Ergänzende Stellungnahme nach OT März 2023

WEA Heinsberg

Diese Stellungnahme ist als Ergänzung zu meiner Stellungnahme und meiner Anlage zur Stellungnahme aus dem Jahr 2021 zu werten.

WEA 17

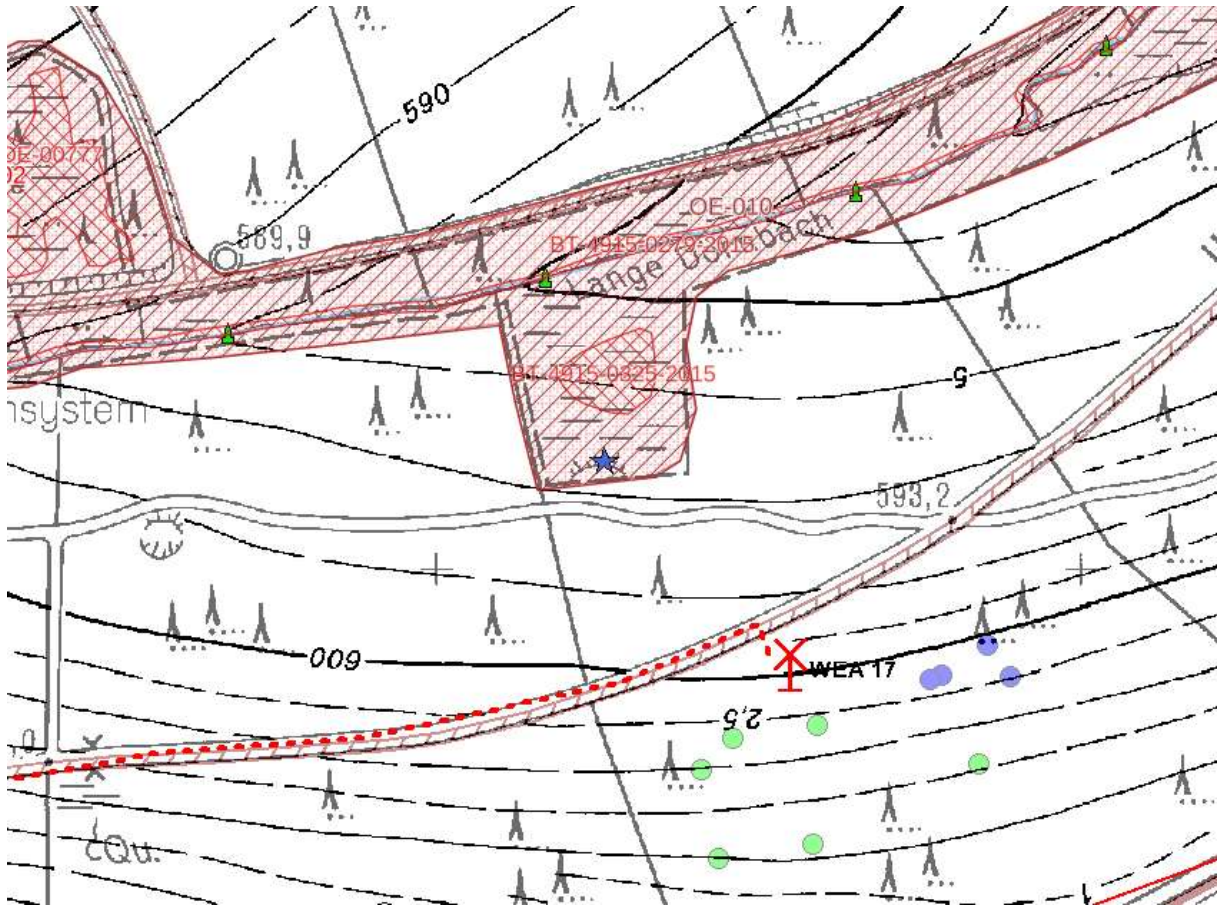
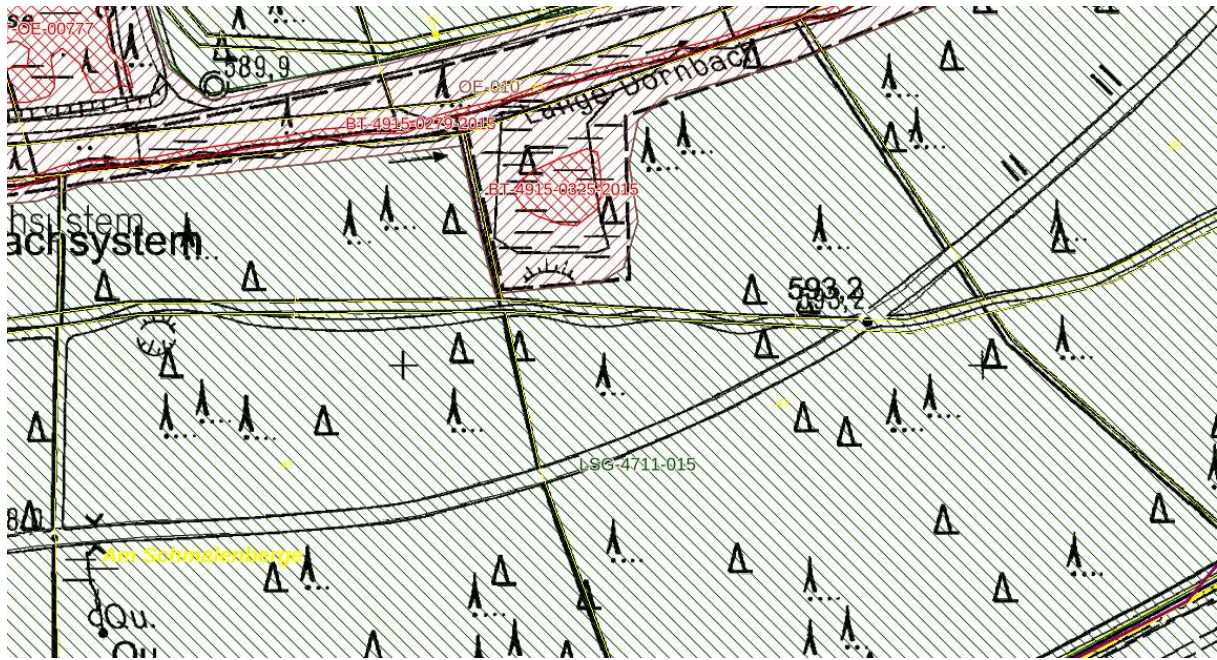
Es ist geplant, den Standort der WEA 17 mit seinen Hilfsflächen **bis auf 14 m an den nördlich liegenden versumpften Quellbereich** heranzuführen. Dieser Quellbereich ist landschaftsrechtlich geschützt (NSG, FFH, gesetzlich geschütztes Biotop).

Bei der Quelle handelt es sich um eine Schichtquelle, die in einer muldenförmigen Senke entspringt.

Der eigentliche Windradstandort weist viele feuchte Bereiche in Form von kleinen Wassersenken und größeren Simsenbereichen als Feuchteanzeiger auf. Hier verweise ich auf meine alte Stellungnahme.

Der Standort der WEA 17 einschl. seiner Hilfsflächen ist so zu gestalten, dass jegliche Beeinträchtigung des Quellbiotopes quantitativ und qualitativ ausgeschlossen ist.

Anfallendes hangseitiges unbelastetes Schichtenwasser ist abzufangen und unterhalb der Baumaßnahme über Versickerungsgräben dem natürlichen Wasserhaushalt wieder zuzuführen.

Dies bedeutet auch, dass die auf dem abgeschobenen Baugrund auf einem Vlies zu verlegende Drainage mit dem möglicherweise belastetem Sickerwasser nicht in den sensiblen Quellbereich bzw. direkt oberhalb des Quellbereiches / Biotop abgeleitet werden darf.

Auch bei einer in der hydrogeologischen Stellungnahme aufgeführten geringen Abtragung wird die gleiche grundwasserschützende Deckschicht bis auf den standfesten Untergrund abgetragen. Der mögliche Eintrag von Schadstoffen wird dadurch nicht verringert. Das durchsickernde Wasser wird sich vermutlich am hangseitigen Wegrand sammeln und aufstauen und von dort auf die andere Wegseite fließen.

Der Bodenauftrag von mehreren Metern verhindert ebenfalls keinen Schadstoffeintrag.

Für diesen Standort ist zwingend ein fachlich fundiertes hydrogeologisches Gutachten mit den entsprechenden Nachweisen vorzulegen.
